Jurybericht

Projektwettbewerb kita im chärn

Anonymer Projektwettbewerb im offenen Verfahren

06 Schneeglöckli

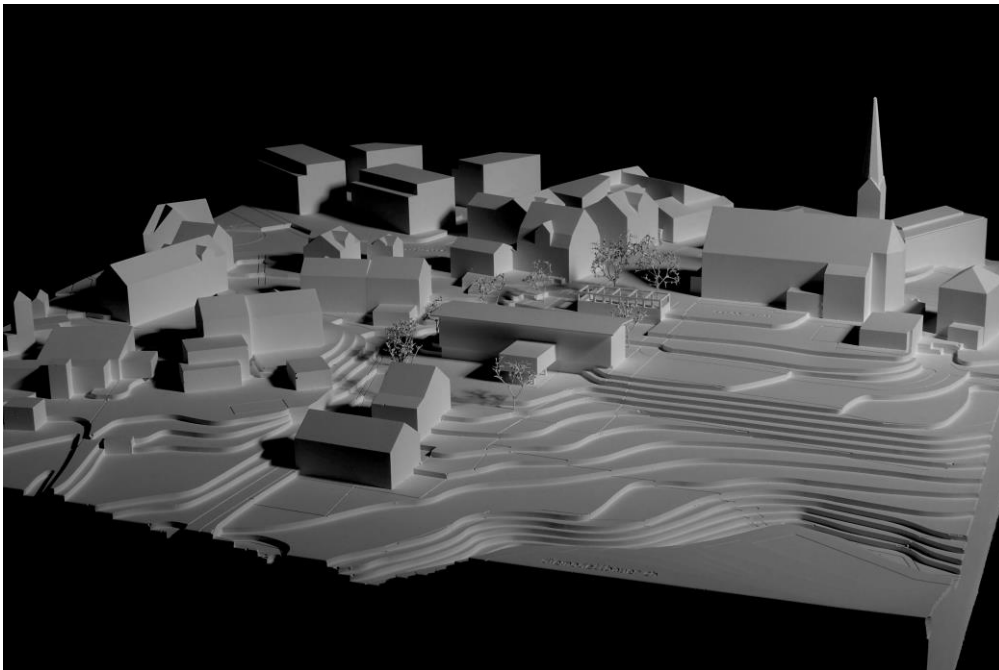
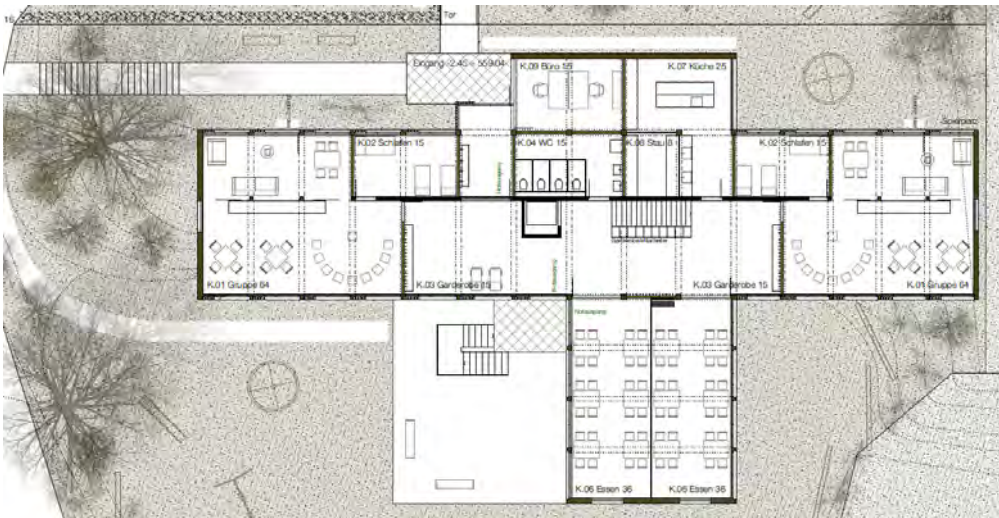
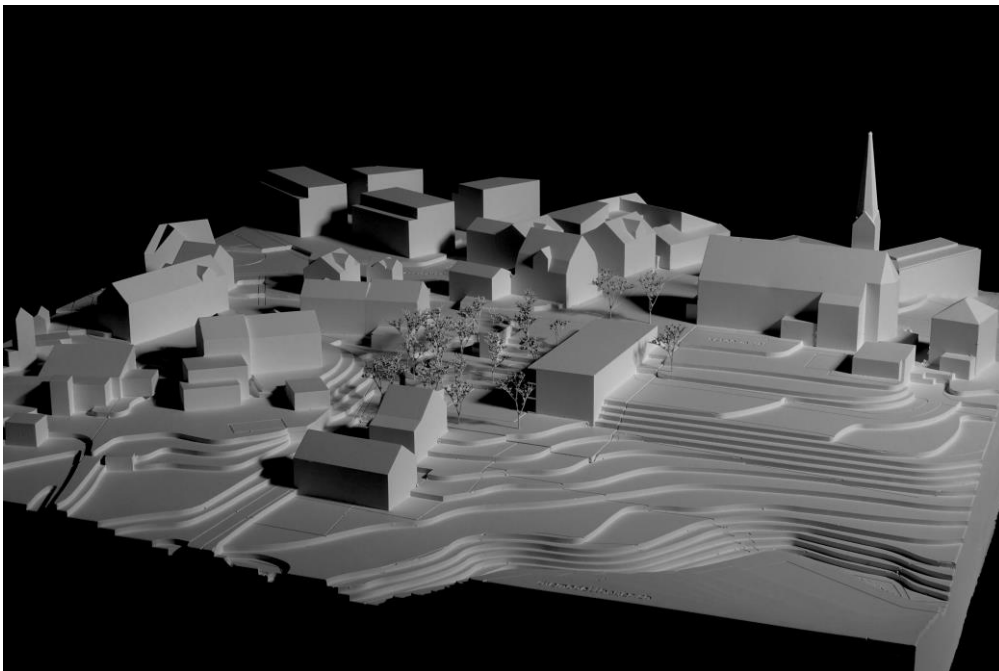
Die Situierung der KITA in ihrer Ausdehnung mit der Firstrichtung parallel zum Hang wird aus der Analyse des Ortes abgeleitet. Dabei wird konsequent auf dem bestehenden Haus aufgebaut und auf dem Massivbau des Untergeschosses weitergeplant. Damit wird schon mit der Grundstruktur ein überzeugender Beitrag für die gewünschte Nachhaltigkeit gelegt. Mit dem geschickten Einbezug des bestehenden auskragenden Baukörpers als gemeinsamen Essraum und zentralen Versammlungsraum wird ein Mehrwert für die Kita erreicht.

Das gegebene Grundstück wird klar zониert in den nördlichen Eingangsbereich mit Parkplatz, dem danebenliegenden Aussenbereich der Familie Füger und dem KITA-Areal mit grosszügigem Aussenraum. Dabei sind die Schnittstellen so gewählt, dass der Spielplatz beim KITA-Eingang auch von den Gästen der Bäckerei Füger benutzt werden kann. Der Kirchplatz wird mit einer Pergola und neu gepflanzten Linden auf einer Art Aussichtsplattform abgeschlossen. Die Tieferlegung des Parkplatzes ermöglicht sieben gedeckte Parkplätze unter der Pergola. Der Zugangsweg zur KITA parallel zum Hühnerstall und Garten der Familie Füger ist im Rampenbereich nicht behindertengerecht vorgeschlagen. Zusätzlich ist der KITA-Eingang auch von Westen über einen Treppenweg vom Kindergartenweg her erreichbar. Im südlichen Bereich der KITA bleibt der grosszügige, zusammenhängende Aussenraum wie bestehend erhalten. Der gedeckte Bereich mit der Aussentreppe des Bestandes wird selbstverständlich eingebunden.

Der Grundriss zeigt eine klare Struktur mit schönen Raumproportionen. Der Erschliessungsbereich ist auf allen Geschossen über Fenster mit Aussicht gut belichtet und räumlich sowie nutzungsmässig interessant. Bei den Gruppenräumen sollten die Toiletten direkt angeschlossen sein. Die vorgeschlagene gemeinsame WC-Anlage zweier Gruppen ist nutzungsmässig ein grosser Nachteil. Die zentrale Lage der Essräume mit dem schönen Aussenbezug überzeugen.

Die vom Bestand abgeleitete Struktur für den Holzbau ist konsequent umgesetzt. Das zweigeschossige Volumen ist auf dem Massivsockel aufgesetzt. Zusätzlich wird das Thema Nachhaltigkeit von der Materialisierung bis zu einer intelligenten Low-Tech Strategie bei der Belüftung entwickelt. Die Fassaden sind mit natürlichen Materialien differenziert entworfen. Dabei entsteht ein kindergerechtes Haus mit guter Einbindung in die umgebende Dorfstruktur.

Durch das kompakte Volumen mit klaren Strukturen ist für diesen Holzbau mit angemessenen Investitionskosten zu rechnen.

Schneeglöckli ist ein sorgfältig ausgearbeitetes Projekt. Überzeugen kann es in der städtebaulichen Setzung und dem Umgang mit dem Freiraum. Nutzungsmässig ist eine flexible Struktur entstanden, die auch einer zukünftigen Umnutzung gerecht werden kann. Das Thema Nachhaltigkeit ist vom Umgang mit dem Bestand, der Materialisierung, und der Struktur bis zur Freiraumgestaltung verfolgt und glaubhaft vorgetragen.

31 Schiff Ahoi!

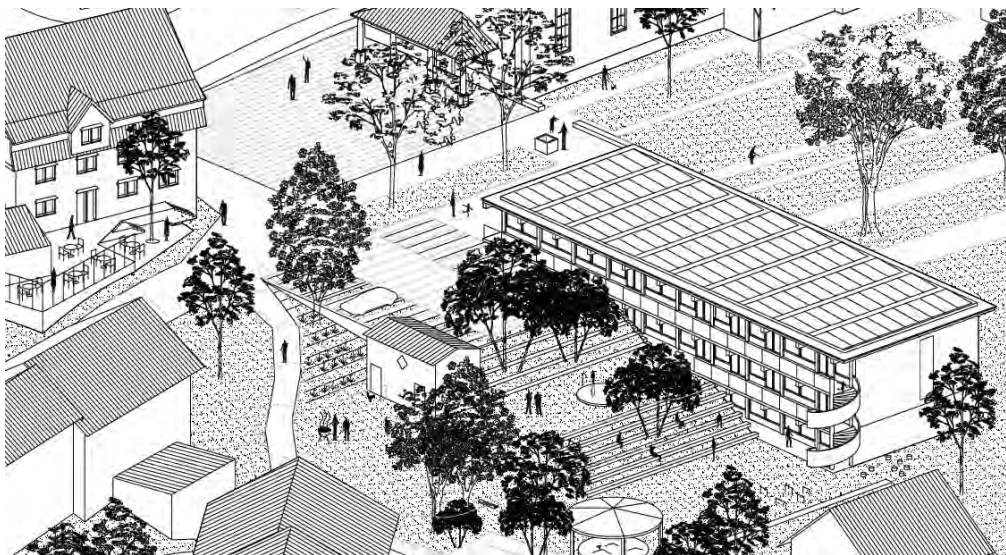
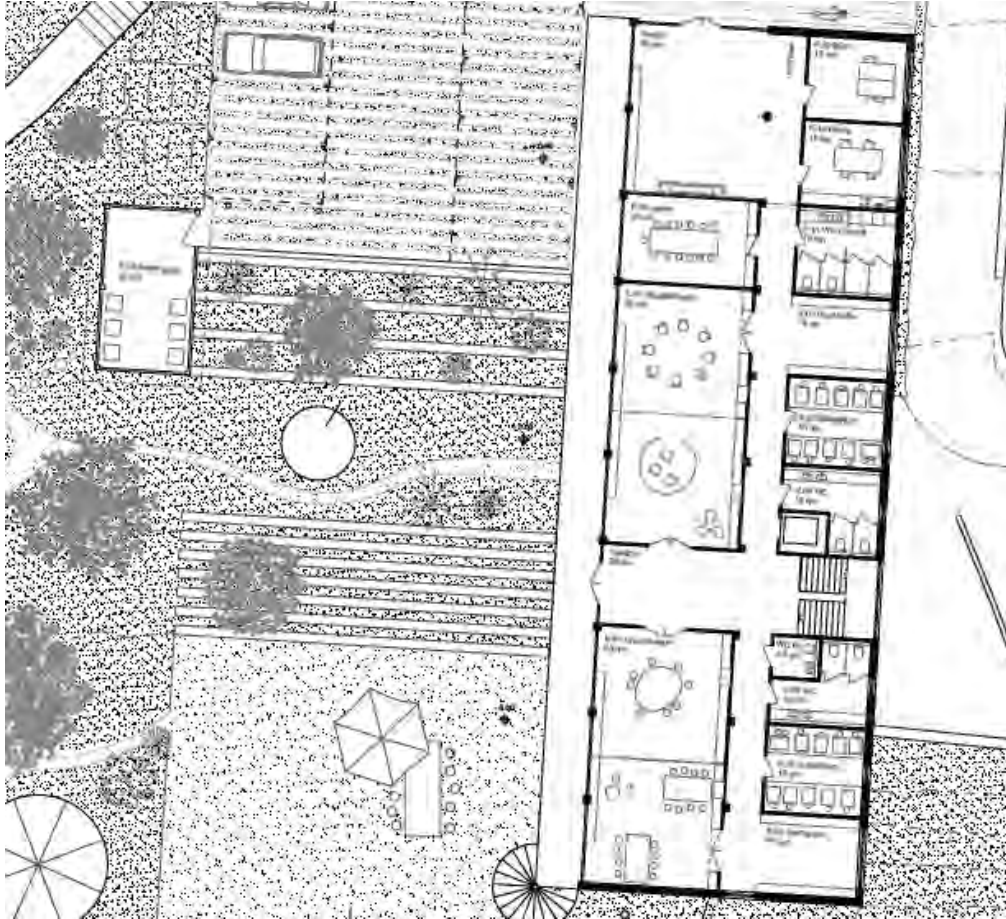
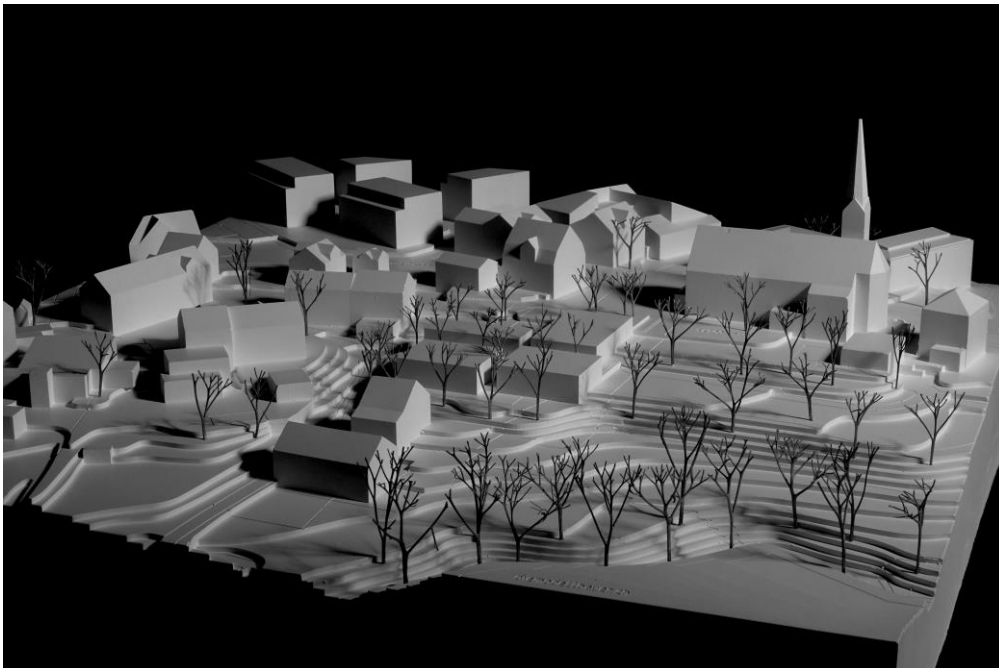
Das Projekt «Schiff Ahoi!» erstreckt sich quer zum Hangverlauf und schliesst direkt an den Dorfkern bzw. Kirchplatz an. Vom Dorfplatz tritt das Gebäude geschickt als eingeschossiger Pavillon vor, welcher sich mit dem Terrainverlauf zu einem dreigeschossigen Baukörper entwickelt. Durch die Setzung des Baukörpers am Kirchplatz wird ein selbstverständlicher Vorplatz bzw. eine Zugangssituation für die KITA geschaffen. Der kürzeste und ebene Weg in die KITA ist ein Vorteil für das Bringen und Holen der Kinder.

Die Stellung des Gebäudes direkt an der Grenze zum Friedhof spielt auf der Westseite einen grossen, zusammenhängenden Grünraum frei, der sich vom Parkplatz zum grossen Aussenplatz hinunter abtreppt. Der Vorplatz der KITA und der Parkplatz, der auch als Veranstaltungsort genutzt werden kann, liegen auf der Ebene des Kirchplatzes und integrieren sich damit ins Dorf. Ein Stützmauer trennt den Parkplatz vom tieferliegenden Garten Füger am Kindergartenweg. Das zweigeschossige Gartenhaus in der Ecke des Parkplatzes löst die Höhendifferenz elegant. Die Aussenbereiche sind sorgfältig gestaltet. Die Nutzungs- und Spielmöglichkeiten der abgetrepten Bereich werden als ungeeignet für Kleinkinder erachtet.

Die vier Parkplätze am Häftlibachweg funktionieren nicht, auch fehlen überdachte Parkplätze und im Erdgeschoss fällt der Blick aus dem Foyer auf parkierte Autos.

Im Friedhof werden Anpassungen am Gemeinschaftsgrab, sowie ein Ersatz der Urnennischenwände notwendig.

Die inneren räumlichen Abfolgen sind klar konzipiert. Die Gruppenräume und der Essbereich sind westlich angeordnet. Die Büroräumlichkeiten, Schlafbereiche, sowie die Nebenräume sind östlich verortet. Rückgrat der inneren Organisation ist der mittleren Flur, welcher durch das Forum im Erdgeschoss, die Nischen für Vorzonen und Garderobengebiete auf den unterschiedlichen Etagen atmosphärisch gestärkt wird.

Die Räumlichkeiten im Westen werden durch eine Laube, als Übergangsbereich zwischen Innen und Aussen ergänzt. Die Polyvalente Laube als Erschliessungsfläche, Sammel- und Wartefläche, als gedeckter Aussenbereich und Erweiterung der Gruppenräume ist ein qualitativ hochwertiges Element. Die Dimensionierung der Laube jedoch müsste überprüft werden. Einerseits ist eine Redundanz in der Hierarchisierung des Flurs und Laube als zweier gleichwertig wirkender Erschliessungswege erkennbar. Andererseits ist der Anschluss des Geländes an die Westfassade des Gebäudes mit den Laubengängen problematisch, die Böschungsprofile stehen als Stützmauern vor der Fensterfassade und somit werden dunklere unattraktive Zwischenbereiche generiert.

Die Konstruktion besteht aus einem Stützen-Träger-Holzsystem aus Fichtenholz. Die Holzbalckendecken spannen von Träger zu Träger über kurze Distanzen. Aussteifende Elemente, wie der Aufzugsschacht und Treppenaussenwände sind in Beton vorgesehen. Das regelmässige Raster ermöglicht einen hohen Grad an Vorfertigung mit wiederkehrenden Modulen und flexiblen Grundrissen für allfällige zukünftige Nutzungsänderungen. Dies wird aus wirtschaftlicher Sicht positiv bewertet. Die Struktur wurde sorgfältig erarbeitet und konsequent eingesetzt. Die niedrige Raumhöhe von 2.48m für die KITA-Räumlichkeiten wird jedoch kritisiert. Die angedachte Holzfassade wirkt stimmig und ortsgerecht. Leider können sämtliche Konstruktionsdetails hinsichtlich des Holzschutzes nicht überzeugen. Bei der grosszügigen Öffnung der Fassade im Westen und der klaren Abschirmung im Osten, werden eine unerwünschte Vorder- und Rückfassade generiert.

Beim Thema Nachhaltigkeit wird der Bestandbau nicht integriert. Die vorgeschlagene Verschraubung der Innenverkleidungen und das roh belassene Holz werden positiv beurteilt. Die spärliche Aussage zur Wärmeversorgung und Verortung ins Projekt werden kritisiert.

Gesamthaft vermag das Projekt «Schiff Ahoi» trotz spannender, räumlicher Synergien Innen-Aussen nur teilweise zu überzeugen. Die städtebauliche Setzung im Hang und die daraus resultierende Verwendung von Beton im Erdreich kann aus nachhaltigen Gründen nicht nachvollzogen werden.

27 Wieviel wärmer ist 1 Grad?

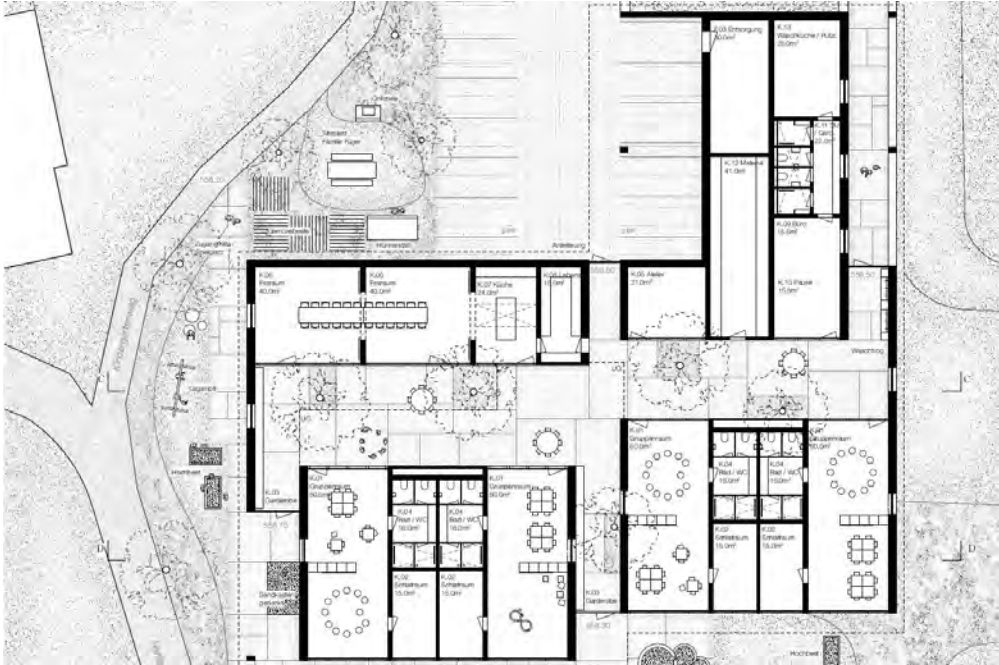
Der eingeschossige Beitrag «Wieviel wärmer ist 1 Grad?» setzt sich aus vier Volumen zusammen. Diese werden durch einen mit Glas gedeckten Zwischenraum zusammengefügt.

Aussen wird die Umgebung stark von der städtebaulichen Setzung und den Versprüngen der einzelnen Volumina geprägt. Innen entsteht eine Vielfalt an Nischen und Aufenthaltsbereichen mit spannenden Quer- und Durchblicken in die Landschaft.

Aufgrund der Enge der Parzelle wirken einige Zwischenräume zufällig und die Dimensionierung scheint nicht optimal aufeinander abgestimmt. Die Auswirkungen, das umfangreiche Raumprogramm auf nur einem Geschoss umzusetzen, sind im gesamten Projekt spürbar. So wirken die Integration der gedeckten Parkplätze im nördlichen Volumen und die Restflächen in der Umgebung gezwungen.

In den einzelnen Volumen wird das gesamte Raumprogramm der KITA aufgenommen. Die südlich orientierten Einheiten beherbergen die Gruppenräume. Diese werden kompakt mit Schlafbereichen und Nasszellen für die Kinder geschickt ergänzt. Der Essraum mit der Küche ist im nordwestlichen Volumen angesiedelt. Die Nähe zur Anlieferung und der direkte Bezug zum temperierten Zwischenbereich wirken positiv auf die räumliche Atmosphäre. Die Aufteilung in vier Gebäude hat zur Folge, dass viel mehr Platz für Garderoben gebraucht wird und die Kinder z.B. zum Essen umgezogen werden müssen. Ein vermeidbarer, grosser Aufwand für die Angestellten.

Wie bei den Aussenbereichen wirken sämtliche Innenräume aufgrund des Flächendrucks eng und starr. Die gewählte Schottenstruktur in Massivbauweise in Nord-Süd-Richtung verhindert zusätzlich eine wünschenswerte Flexibilität. Die erzielte Implementierung der Zwischenzonen hat zur Folge, dass sich die Flächen für die Ausweisung der geforderten Nutzungen und deren Synergien reduziert haben. So ist der Zugang zur Waschküche über Pausenraum, Büro und Garderobe nicht gelöst. Hier vermag u.a. die Schnittfigur die suggerierte ebenerdige Organisation der Räumlichkeiten nicht vollumfänglich zu überzeugen.

Für die Konstruktion des Neubaus wird eine lobenswerte Kombination aus Wiederverwendung von baulichen Elementen und Materialien aus dem Bestand und neuen Bauteilen angestrebt. Das Konzept sieht für die primären Strukturen neue Lehmsteinwände vor, die längs zum Hang verlaufen. Die Wiederverwendung der auskragenden Betondecken als Fundationsriegel wird angezweifelt, da die statischen Anforderungen unterschiedlich sind. Insbesondere wird bei den zwei Cluster im Norden das Erstellen einer neuen Fundationsplatte aus Beton wahrscheinlicher, da hier auf Grund der Topografie, der Einsatz des vorgeschlagenen durchlüfteten Frischluftreservoirs nicht glaubwürdig erscheint. Die Struktur von Böden und Decken besteht aus einer Massivholzbalkenstruktur, die auf die Lehmwände gelegt wird. Die Konstruktion in Holzbauweise der Böden, wird aufgrund der Problematik der Feuchtigkeit stark angezweifelt. Für sämtliche Verkleidungen im Aussen- und Innenbereich werden z.B. Eternitplatten wie auch Fensterelemente aus dem Bestand unterschiedlich wiederverwendet. Leider wird eine klare Darstellung zum äusseren Erscheinungsbild vermisst.

Aus wirtschaftlicher Sicht vermag das Projekt nicht zu überzeugen. Der eingeschossige Gebäudecluster mit den glasüberdeckten Zwischenräumen hat eine so grosse Grundfläche, dass am Rand des Grundstücks nur Restflächen verbleiben, wovon ein beträchtlicher Anteil wegen der steilen Böschung nicht nutzbar ist. Mit dem Konzept der 6% geneigten Boden- und Dachfläche widersetzt sich das Gebäude der Einpassung in den Hang, talseitig entstehen hohe,

steile Böschungen. An der Südostecke des Gebäudes beträgt die Höhendifferenz zum bestehenden Terrain auf Parzelle 637 ca. 2.30m. Diese Böschung liegt ausserhalb des Wettbewerbsperimeters. Im Friedhof werden Anpassungen am Gemeinschaftsgrab, sowie ein Ersatz der Urnennischenwände notwendig.

Das Projekt «Wieviel wärmer ist 1Grad?» sticht durch eine Vielfalt an nachhaltigen Themen und Innovationskraft hervor, die die Jury zu einer angeregten Diskussion geführt hat. Leider konnten die Ideen nicht konsequent ins Projekt konsolidiert bzw. umgesetzt werden.

63 Lueg is Land

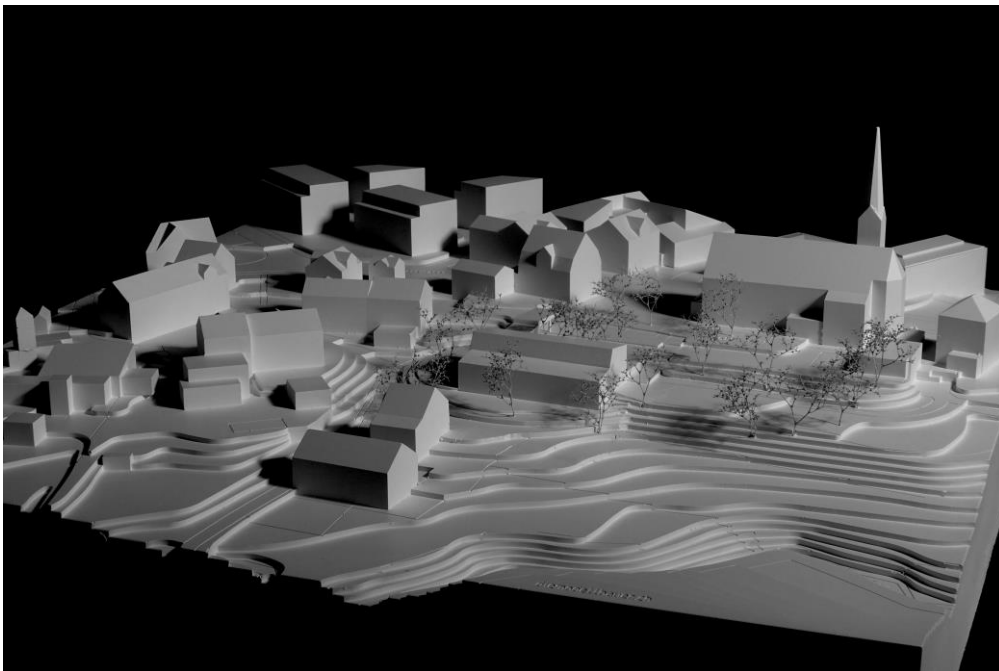
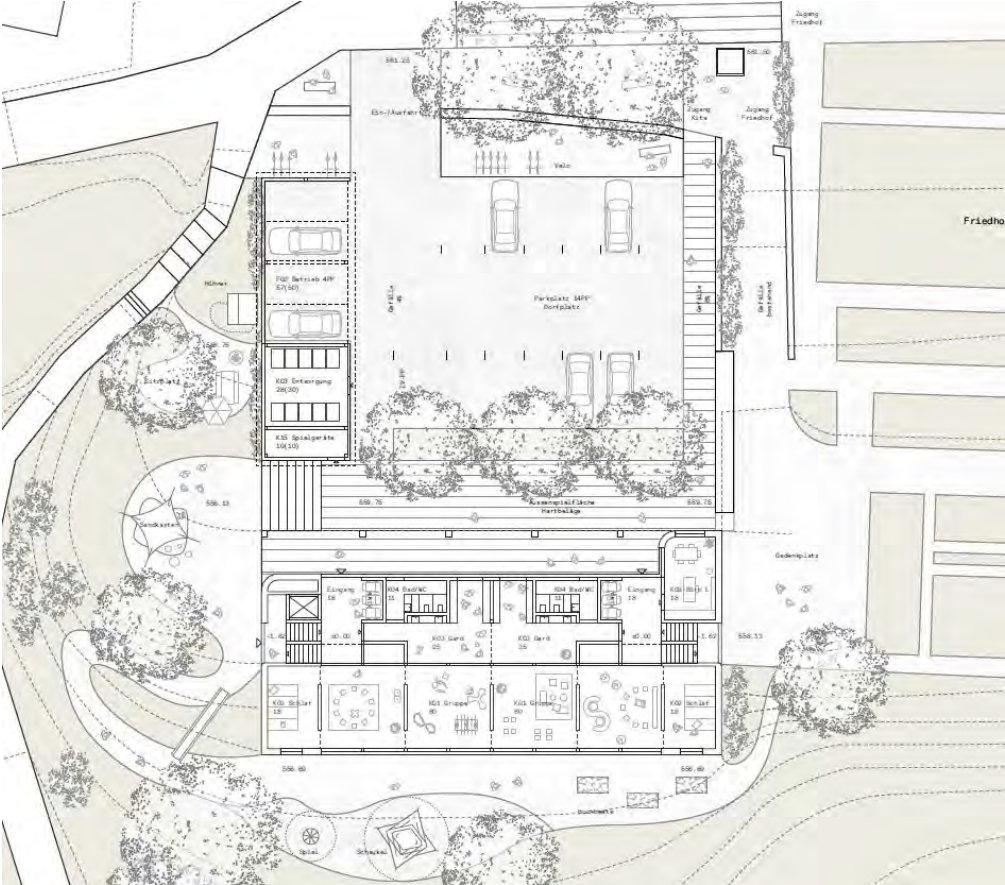
Das Projekt «Lueg is Land» beruht auf einer umfassenden Analyse des Ortes und greift das Thema des städtebaulichen Abschlusses der Kirchstrasse auf. Die geschickte Setzung des ersten Volumens mit den gedeckten Parkplätzen, Entsorgung und der Raum für die Spielgeräte bildet den Auftakt für die Definition der Aussenräume u.a. der Übergang zwischen Kirchplatz, Parkierung und Vorplatz der KITA.

Das KITA-Gebäude, die seitlichen Nebenbauten und die Friedhofmauer definieren einen räumlich gefassten Parkplatz, der etwas höher liegt als das angrenzende Gelände. Hinter den bestehenden Linden, der Parkplathecke und der neuen Baumreihe tritt der tieferliegende KITA-Neubau vom Kirchplatz her gesehen in den Hintergrund. Zugänge, Parkplatz und Entsorgung sind geschickt organisiert. Der Parkplatz wirkt leider zu dominant vor der KITA, da dieser sich über einen Grossteil der Nordfassade erstreckt. Die Aussenbereiche der KITA und der Garten Fügen sind naturnah gestaltet und bieten gute Spiel- und Aufenthaltsmöglichkeiten. Der Vorplatz zwischen dem Parkplatz und der KITA funktioniert gut als Vermittlungselement Ost-West. Jedoch überzeugt diese Fläche als Spielbereich für die Kinder aus Sicherheitsgründen nicht. Der vorgeschlagene Rundgang ums Haus mit Einbezug des Friedhofs wird kaum gebraucht werden und führt über die Nachbarparzelle 637.

Die Terrinaufschüttung von ca. 2.00m an der Südostecke des Gebäudes liegt ausserhalb des Wettbewerbsperimeters. Die Ostfassade des Neubaus steht direkt auf der Grenze des Friedhofs, entsprechend sind Anpassungen beim Gemeinschaftsgrab und das Versetzen der Urnennischenwände nötig.

Der Neubau erscheint klar strukturiert und symmetrisch organisiert. Das Gebäude ist in Längsrichtung in zwei Schichten organisiert. Die nördlichen Räumlichkeiten beherbergen die Eingangsbereiche, vertikalen Erschliessungen, die Garderoben und Nebenräume. Südlich orientiert befinden sich im Eingang- und Gartengeschoss grosszügige Gruppenräume und die Schlafbereiche. Im Dachgeschoss sind der Essraum, die Küche und das Atelier angeordnet. Die Verortung des Essraumes und Küche im Dachgeschoss wird aus betrieblicher Sicht suboptimal beurteilt.

Trotz grosszügiger Platzverhältnisse und einer erkennbaren räumlichen Flexibilität im Bereich der Gruppenräume, führt die angestrebte Symmetrie bzw. Entflechtung für die Fremdnutzung des Dachgeschosses zu mehreren betrieblichen Schwächen. Die zwei Zugänge bzw. Eingangsbereiche und die daraus resultierende Verdoppelung der vertikalen Erschliessungen führen leider zu betrieblichen Aufwendungen und zu einer Erhöhung der Erschliessungsfläche.

Die Garderoben sind grosszügig organisiert und ermöglichen einen fließenden Übergang zwischen den Gruppenräumen und den Nebenräumen.

Die zentrale Lage dieser Flächen zeigt jedoch die Schwierigkeit der Belichtung auf. Die Verfasser schlagen im Eingang- und Dachgeschoss zwei Lüftungs-Lichtkamine vor, um die Belichtung bis in die Tiefe des Baukörpers führen zu können. Dadurch wird leider die räumliche Flexibilität zwischen Garderobebereich und den Gruppenräumen im Eingangsgeschoss stark eingeschränkt.

Der Neubau knüpft an die örtliche Bautradition an und ist als Holzbau konzipiert. Die Bodenplatte und die Rückwand zum Hang werden aus Beton erstellt. Die Holz-Beton-Verbunddecken aus Brettstapelelementen garantieren u.a. einen guten Schallschutz zwischen den

Geschossen. Die geringen Spannweiten sind aus wirtschaftlicher Sicht gut. Die Schindelfassade stärkt die Einbettung des Hauses im örtlichen Kontext. Die direkte Aneignung von regionaler Ornamentik und Formsprache wirkt jedoch plakativ und lässt nach mehr Interpretation und Weiterentwicklung solcher Elemente wünschen.

Beim Thema Nachhaltigkeit wird der Bestand nicht einbezogen. Lediglich der geringere Aushub wird erwähnt. Dies widerspricht jedoch den erheblichen Umgebungsanpassungen bzw. Aufschüttungen stark, teilweise sind diese parzellenübergreifend. Der angedachte verglaste Belüftungskamin für den «sommerlichen» Wärmeschutz nach Süden orientiert, vermag leider nicht zu überzeugen.

«Lueg is Land» überzeugt durch die klare Setzung des Projektes. Der vorgeschlagene Ansatz zur natürlichen Belüftung und Belichtung der Vorzonen im Inneren des Hauses mit den daraus resultierenden Einschränkungen in der Flexibilität und Raumklima wird bei diesem Projekt kritisiert.
